再処理事業所廃棄物管理事業変更許可申請書

本文及び添付書類の一部補正について

令和4年1月12日付け2021再計発第287号により申請しました当社再処理事業所廃棄物管理事業変更許可申請書の本文及び添付書類を別添1及び別添2のとおり一部補正いたします。

ページ	行	補正前	補正後
1	下から6行から 下から3行	四、変更の理由 廃棄物管理施設の位置、構造及び設備の基準に関する規則の解釈等の改正に伴い、震源を特定せず策定する地震動として標準応答スペクトルを考慮した地震動を追加する。	四、変更の理由 廃棄物管理施設の位置、構造及び設備の基準に関する規則の解釈等の改正に伴い、廃棄物管理施設における震源を特定せず策定する地震動のうち「全国共通に考慮すべき地震動」について、震源近傍の多数の地震動記録に基づいて策定した地震基盤相当面における標準的な応答スペクトルを考慮した基準地震動を追加する。
2	—	別紙1	別紙－1の記述に変更する。
5 から 7	—	下記の図。 第11図(1) 基準地震動の応答スペクトル(水平方向) 第11図(2) 基準地震動の応答スペクトル(鉛直方向) 第12図(11) 基準地震動 S_s －C5の加速度時刻歴波形	別紙－2の図に変更する。

第3.6-5図 各断面における入力地震動毎のすべり安全率の比較

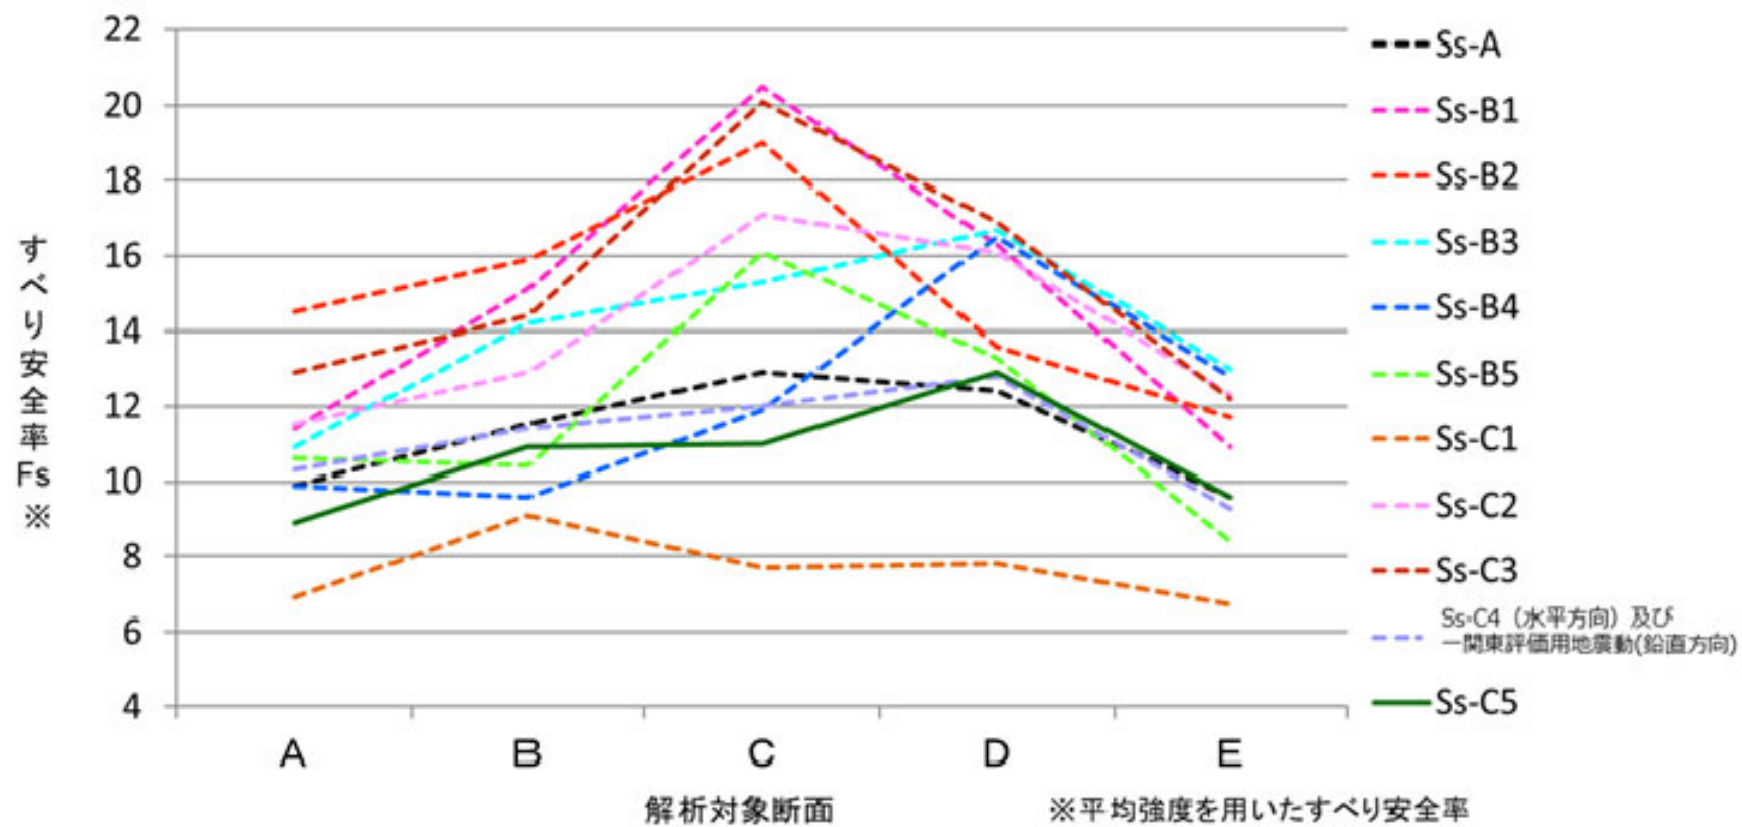
ページ	行	補正前	補正後
		第3.6-8表 基礎底面の相対変位と傾斜に対する解析結果 (基準地震動)	
3-3-148 の次	—	(追加)	別紙-15の表を追加する。
3-3-147 と 3-3-148	—	下記の表。 第3.6-7表 基礎底面の支持力に対する解析結果 (S _s -C4 (水平) 及び一関東評価用地震動 (鉛直)) 第3.6-9表 基礎底面の相対変位と傾斜に対する解析結果 (S _s -C4 (水平) 及び一関東評価用地震動 (鉛直))	別紙-16の表に変更する。
3-3-148 の次	—	(追加)	別紙-17の表を追加する。
3-3-153	—	下記の図。 第3.6-5図 各断面における入力地震動毎のすべり安全率の比較	別紙-18の表に変更する。

第 5.6-31 図(1) 震源を特定せず策定する地震動の応答スペクトル (水平方向)

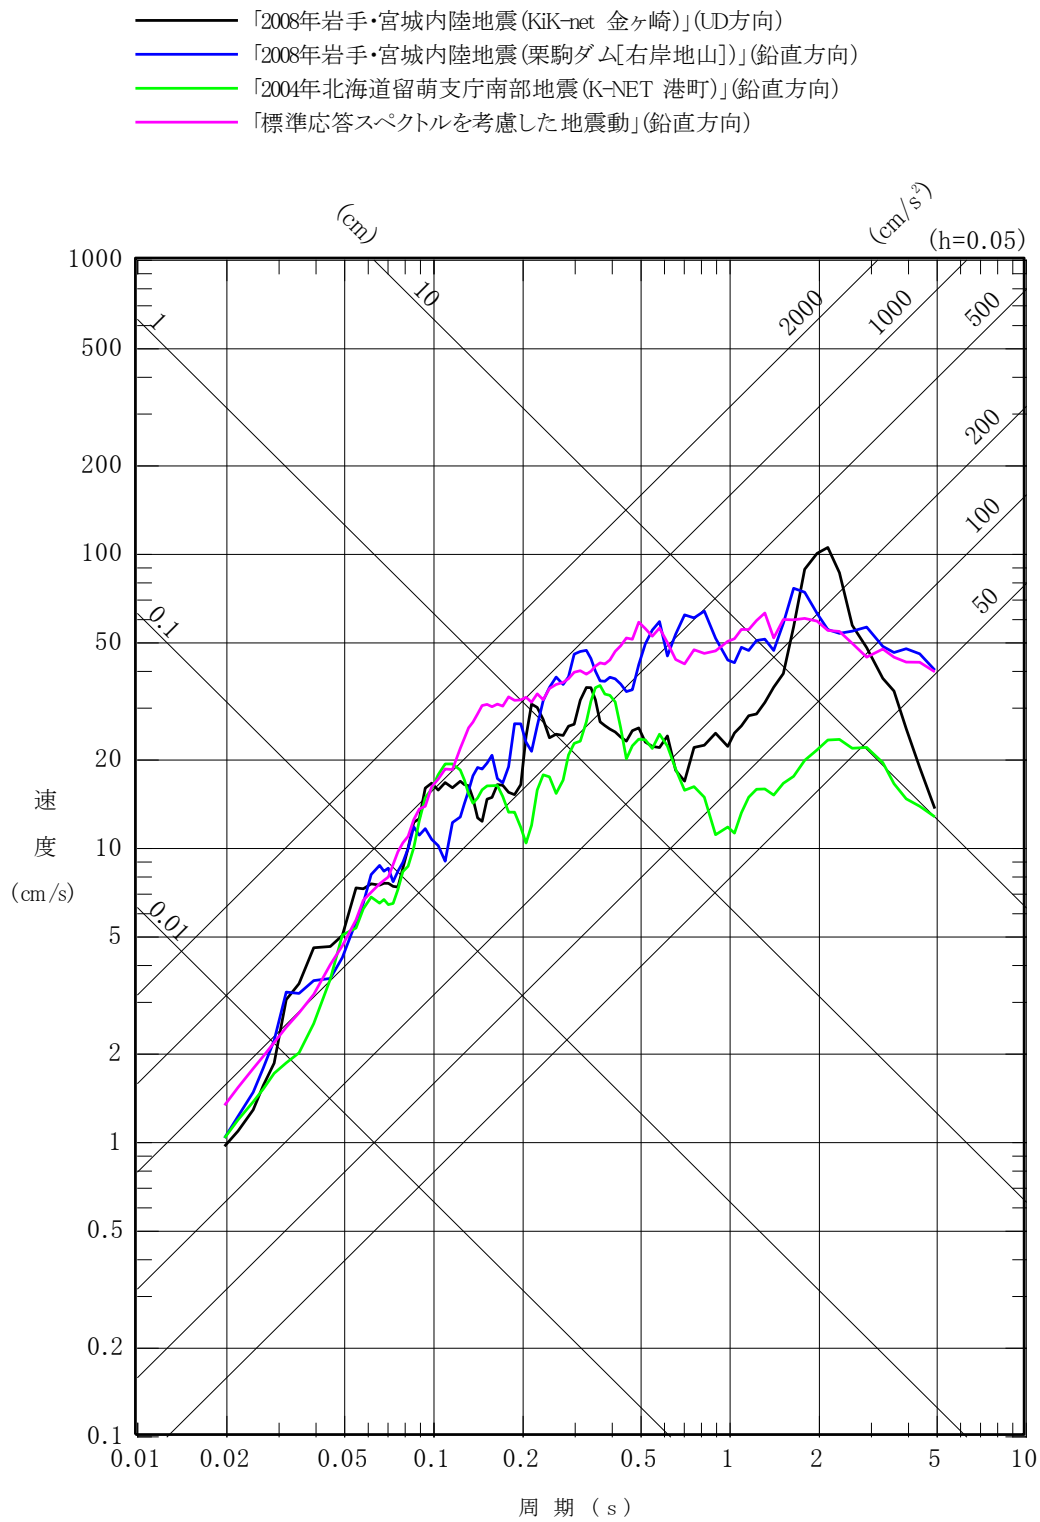
第5.6-31図(1) 震源を特定せず策定する地震動の応答スペクトル (水平方向)

第5.6-31図(2) 震源を特定せず策定する地震動の応答スペクトル (鉛直方向)

第 5.6-38 図(1) 基準地震動 S_s-C (C1~C5) の応答スペクトル
(水平方向)

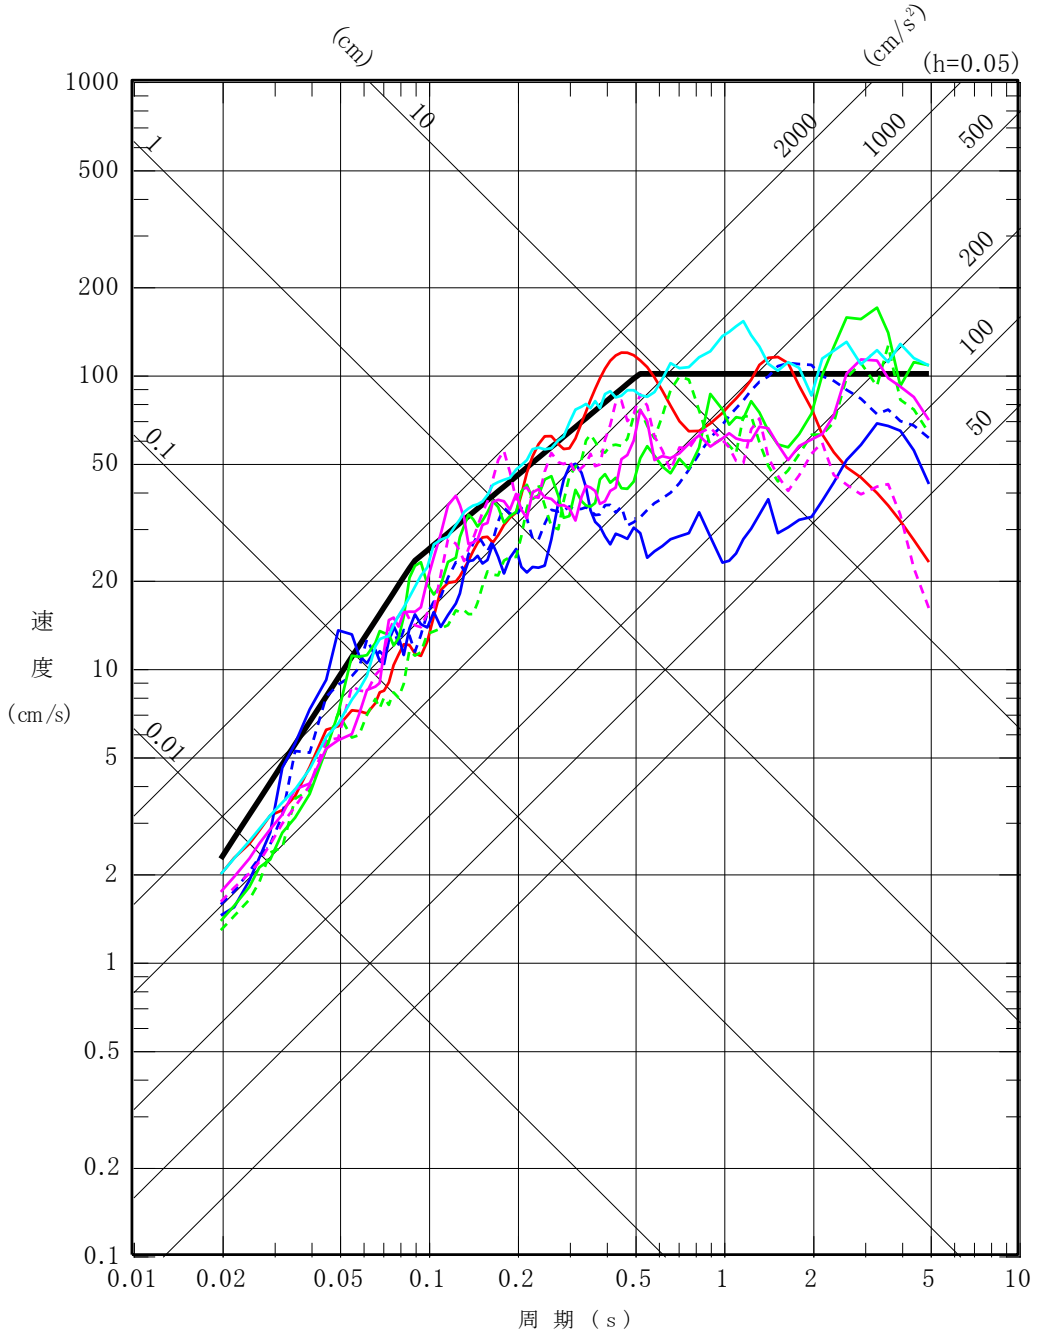
第5.6-38図(1) 基準地震動 $S_s - C (C1 \sim C5)$ の応答スペクトル (水平方向)

第 5.6-39 図(5) 基準地震動 S s - C 5 の加速度時刻歴波形

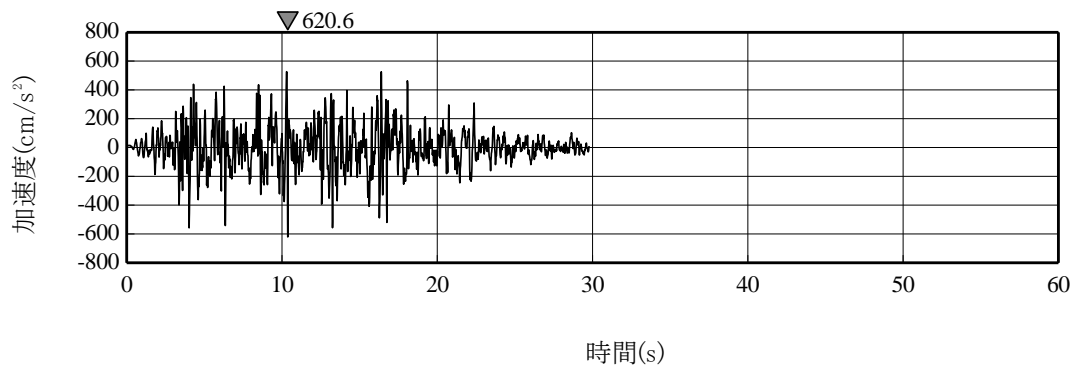
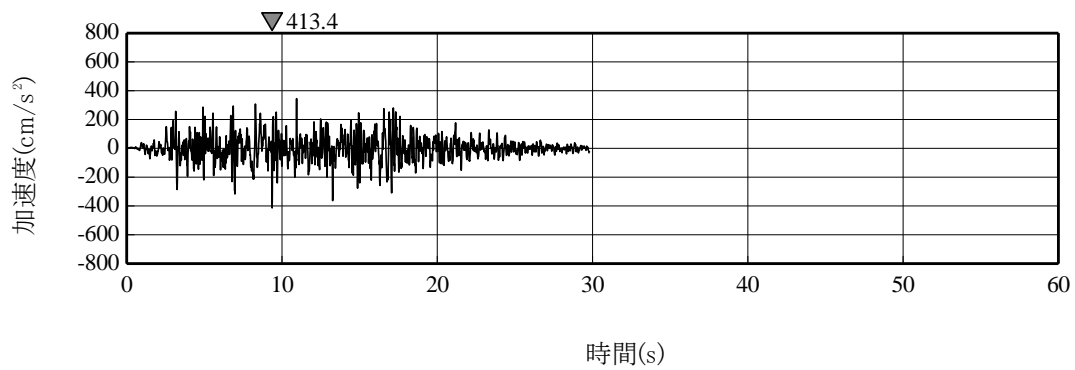
第5.6-39図(5) 基準地震動 S | 別紙-6の図に変更する。 |

| ページ | 行 | 補正前 | 補正後 |
|------------------------|---|--|--------------|
| | | <p>s - C 5 の加速度時刻歴波形</p> <p>第5.6-42図(1) 基準地震動 S s - C (C 1 ~ C 5) と一様ハザードスペクトル (領域震源 (内陸地殻内地震)) の比較 (水平方向)</p> <p>第5.6-42図(2) 基準地震動 S s - C (C 1 ~ C 3 , C 5) と一様ハザードスペクトル (領域震源 (内陸地殻内地震)) の比較 (鉛直方向)</p> <p>第5.6-43図(II) 建屋底面位置における地震動 (S s - C 5 , ガラス固化体貯蔵建屋 : 西側地盤)</p> | |

第 1.5-1 図(4) 弾性設計用地震動の応答スペクトル (水平方向)

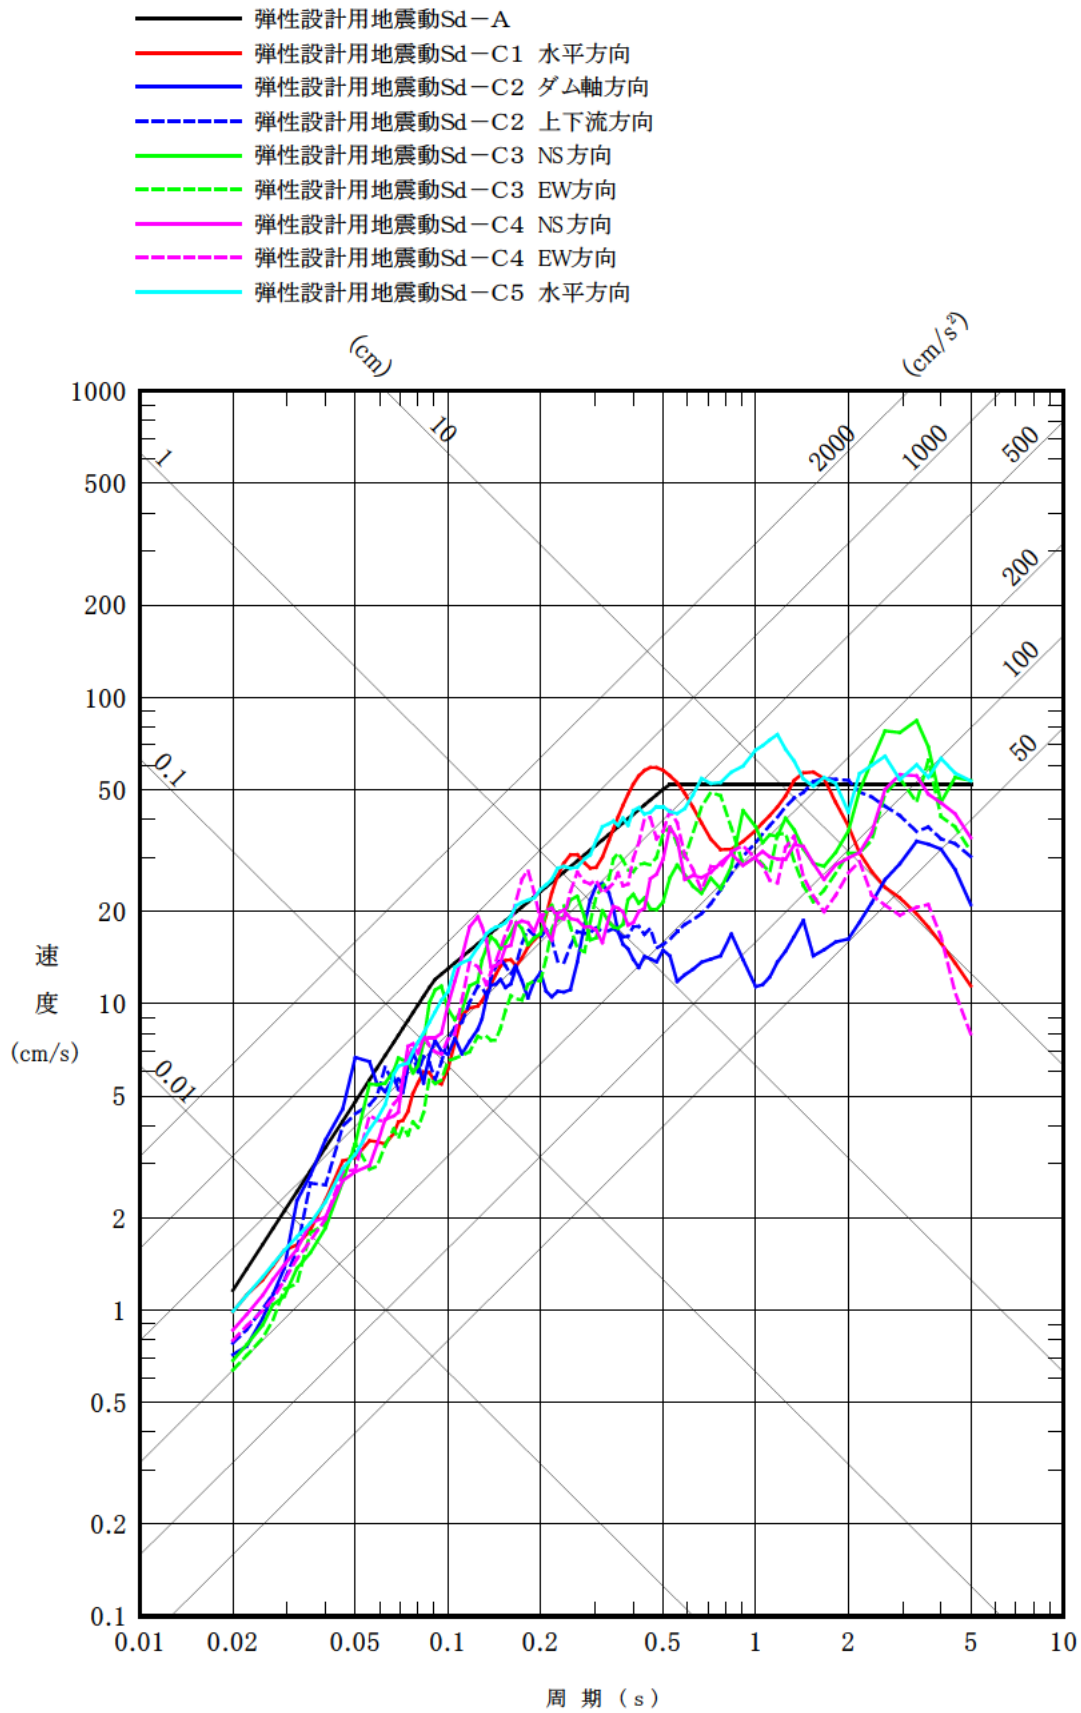
第1.5-1図(4) 弾性設計用
地震動S _d の応答スペクトル
(水平方向)

第 1.5-1 図(5) 弾性設計用地震動の応答スペクトル (鉛直方向)

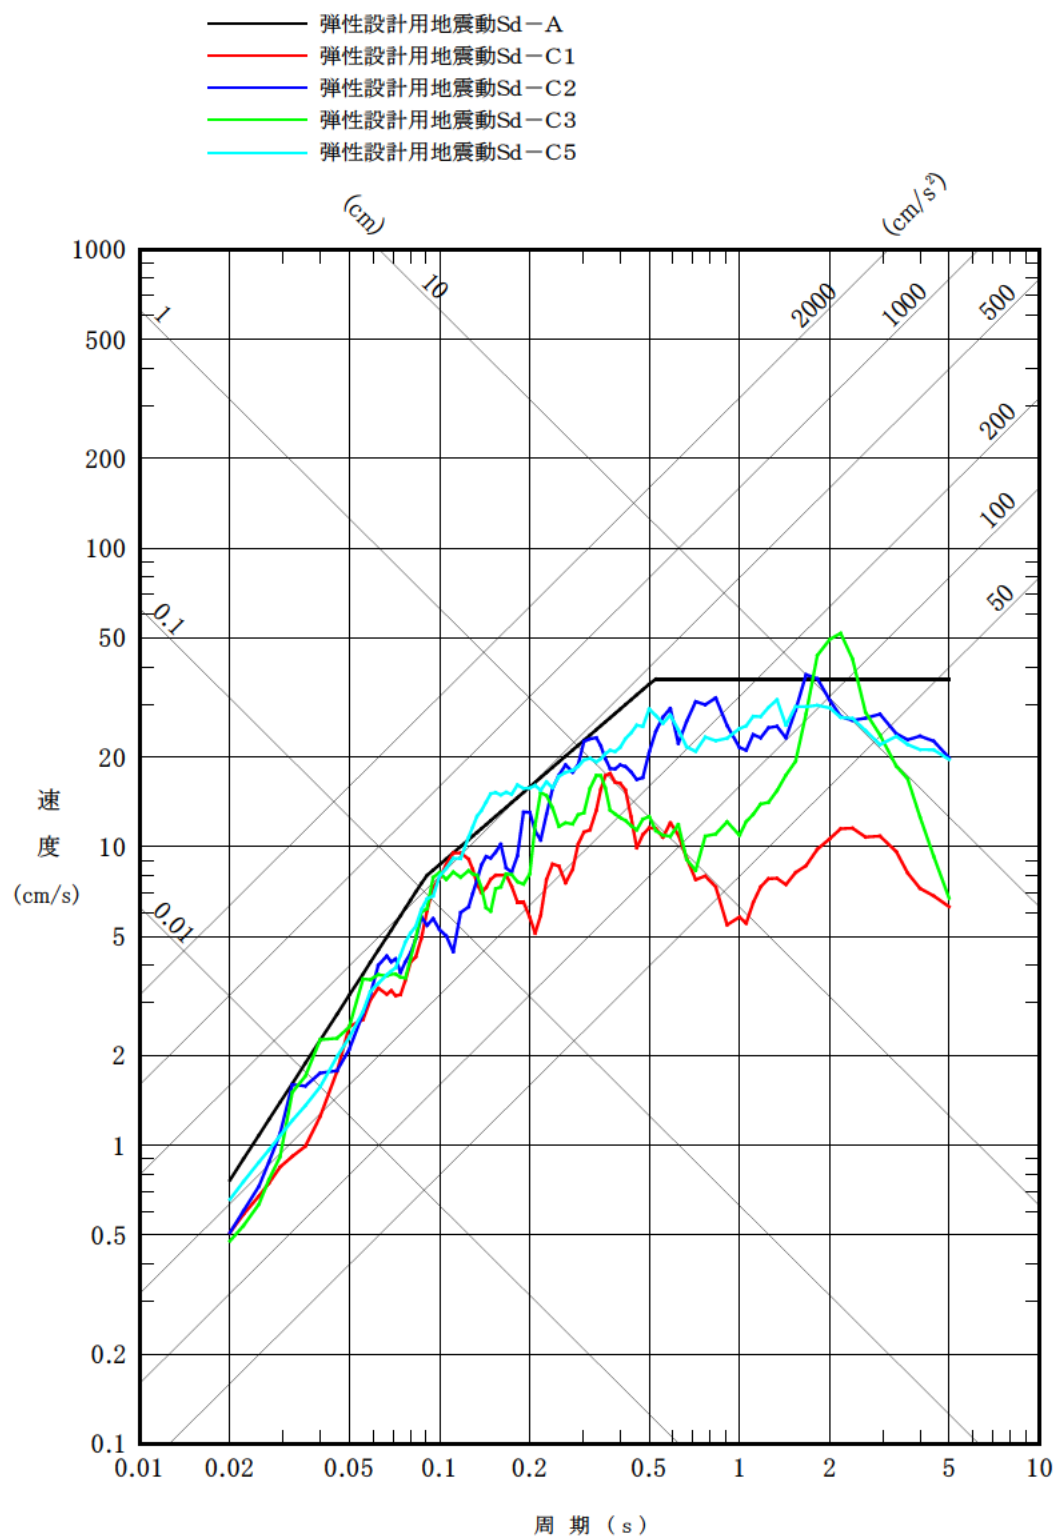
第1.5-1図(5) 弾性設計用
地震動S _d の応答スペクトル
(鉛直方向)

第 1.5-2 図(11) 弾性設計用地震動 S d - C 5 の加速度時刻歴波形

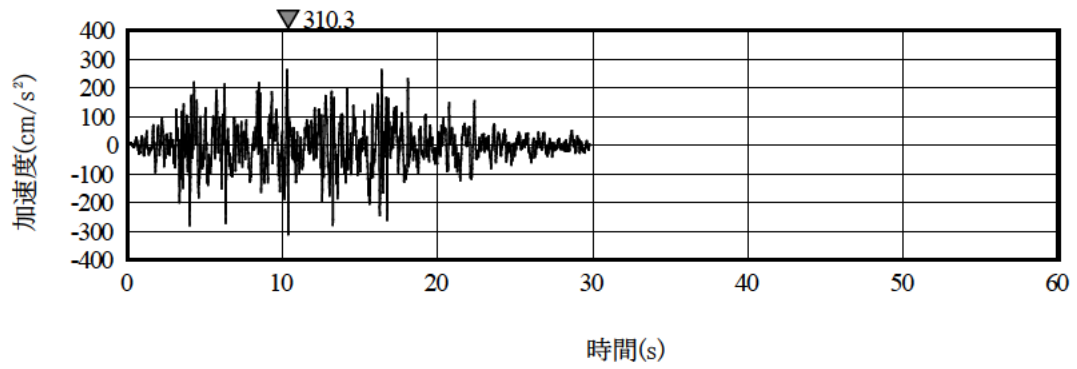
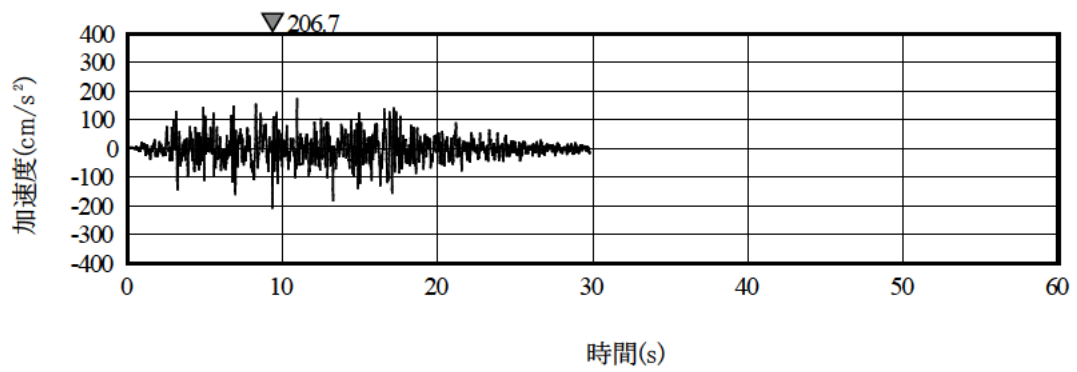
第1.5-2図(11) 弾性設計用
地震動S _d -C ₅ の加速度時
刻歴波形

第 1.5-4 図(3) 弾性設計用地震動 S d - C (C 1 ~ C 5) と一様ハザードスペクトルの比較 (水平方向)

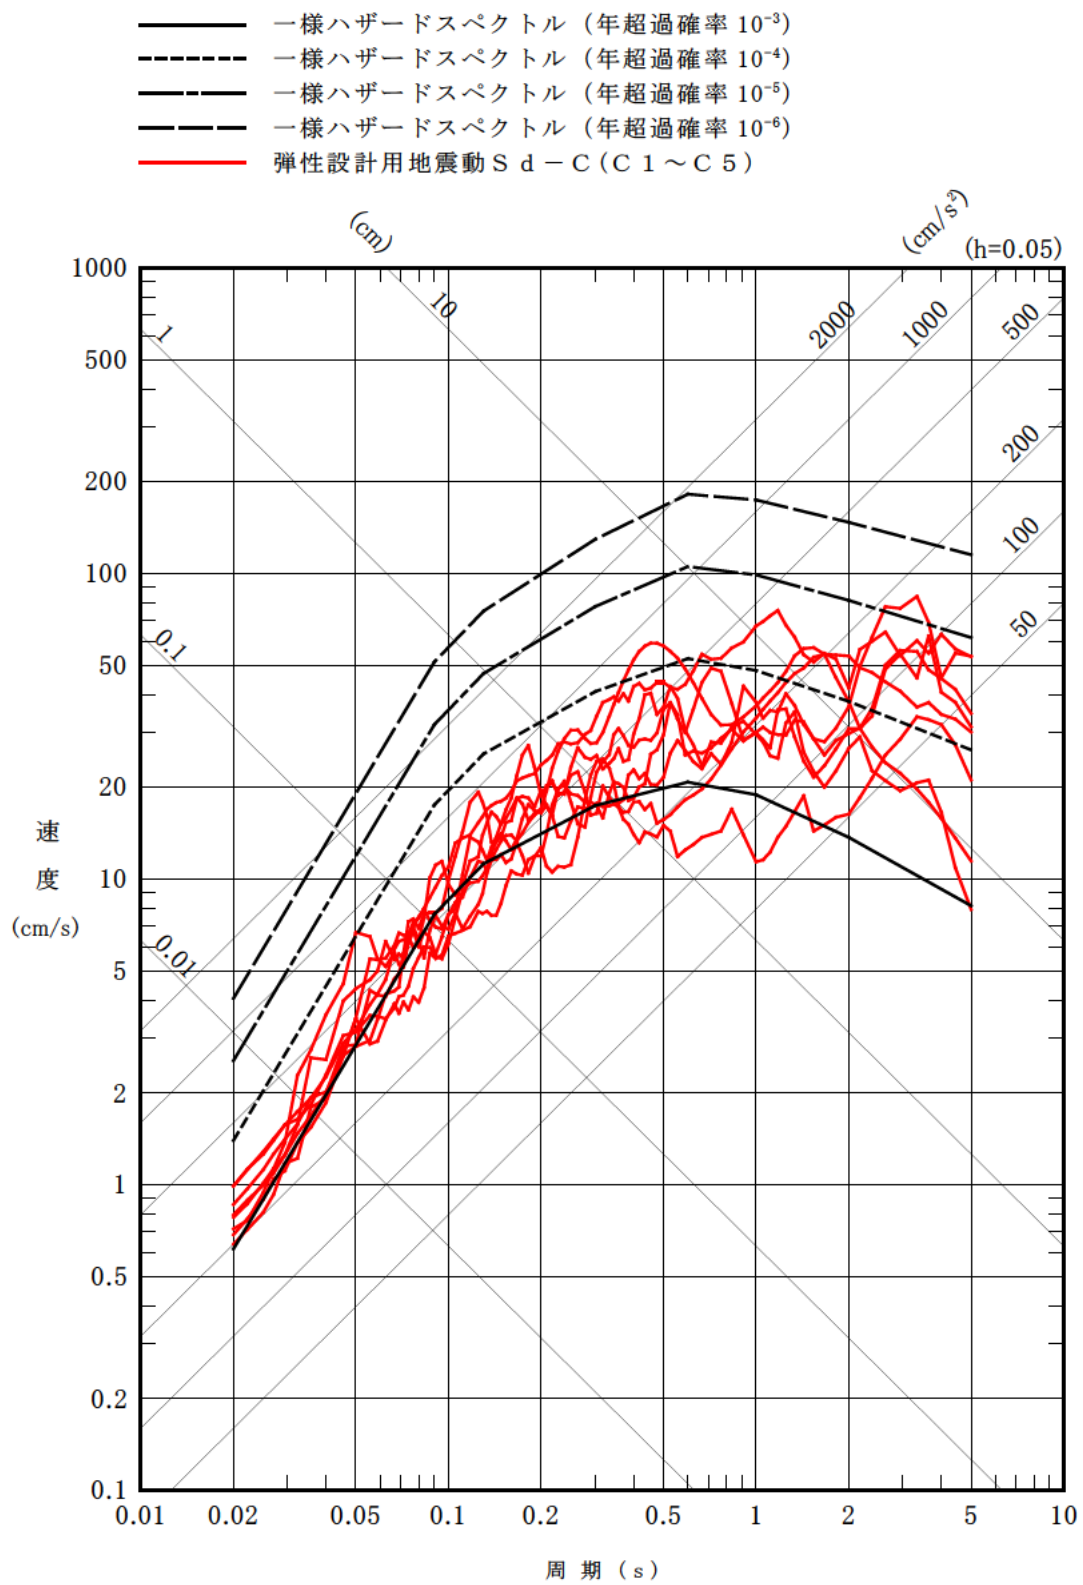
第1.5-4図(3) 弾性設計用
地震動S _d -C(C ₁ ~C
5)と一様ハザードスペクト
ルの比較(水平方向)
